COMUNE DI SAN FELE (PZ)

OGGETTO: Istanza per il rilascio del provvedimento di VIA nell'ambito del provvedimento unico in materia ambientale ai sensi dell'art. 27 del D.Lgs. n°152/2006 relativa al progetto per la realizzazione di un impianto eolico denominato "Agrifoglio", costituito da 9 aerogeneratori, di cui 6 da 6 MW e 3 da 6,2 MW, per una potenza complessiva di impianto pari 54,6 MW, da realizzarsi nei comuni di Atella e San Fele, incluso un sistema di accumulo da 30 MW e le relative opere di connessione alla RTN ricadenti anche nei comuni di Avigliano, Filiano e Potenza. Proponente: RIPAWIND s.r.l.

Allegato A

Figura 5: Profilo altimetrico viabilità di accesso all'aerogeneratore A01

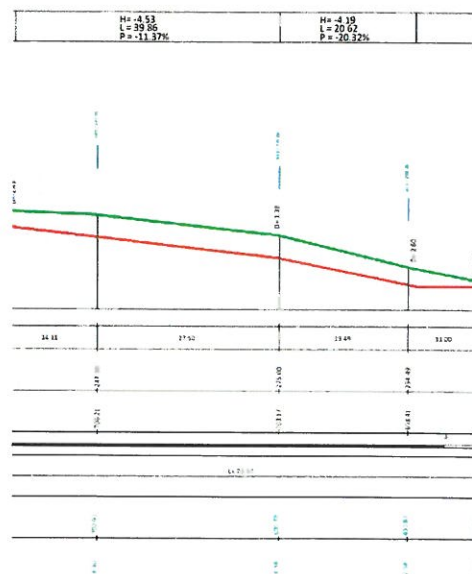
- PROGETTAZIONE CIVILE = Si riscontra la totale assenza di raccordi altimetrici nella progettazione stradale della viabilità di accesso al layout di impianto, in alcuni casi si passa da livellette del 20% a livellette dello 0% , tale scelta progettuale comporterebbe l'inaccessibilità dei mezzi alla piazzola di montaggio, tali scelte sono state dettate dall'orografia dell'area di impianto che nella realtà dei fatti rende **impossibile la realizzazione dell'opera**. Si riporta a titolo di esempio il profilo altimetrico della viabilità di accesso all'aerogeneratore A01. Non si rilevano dati sull'andamento planimetrico dei tracciati stradali, questo rende praticamente molto difficile comprenderne lo sviluppo geometrico.
